L'architecte des bâtiments de France
Chef de l'UDAP de l'Yonne

Objet : Saint Bris le Vineux – Elaboration du plan local d'urbanisme

Avis de l'architecte des bâtiments de France

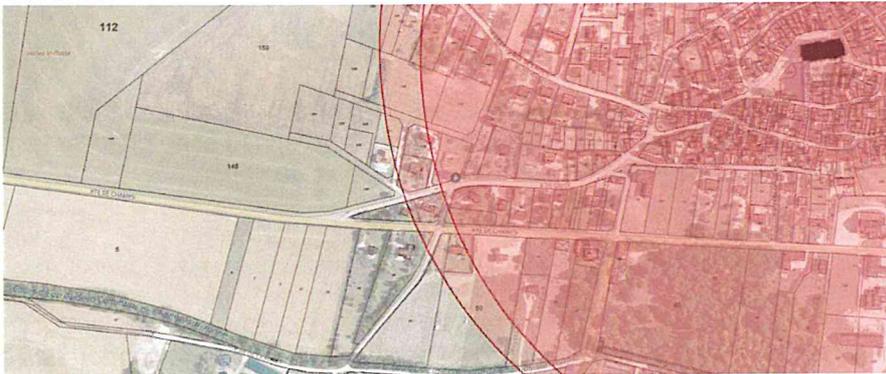
Par ailleurs, l'évaluation environnementale souligne l'impact paysager considérable du secteur de l'OAP Grisy qui sera manifestement visible dans le grand paysage et qui viendra perturber la lecture de l'identité du village par sa position en entrée de ville. (cf. extraits de l'évaluation environnementale ci-après).

En l'état, la définition du règlement du PLU (cf. zone AU) et les principes d'aménagements et les dispositions de l'OAP Grisy, située le long d'un axe principal de découverte du centre historique et de l'Eglise de Saint-Bris-le-vieux, ne permettent pas de répondre favorablement à l'enjeu paysager majeur du PADD (axe 5) visant à la préservation du patrimoine naturel et bâti qui définit l'identité territoriale de Saint-Bris-le-Vieux.

Erreur concernant la localisation des abords MH par rapport de l'OAP Grisy. La parcelle 211 située au nord-est du secteur est bien concernée par le rayon 500m des abords du MH classé «Eglise Saint Prix et Saint Cot».

En ce sens, il conviendrait de ne pas ouvrir à l'extension la zone défini par l'OAP Grisy.
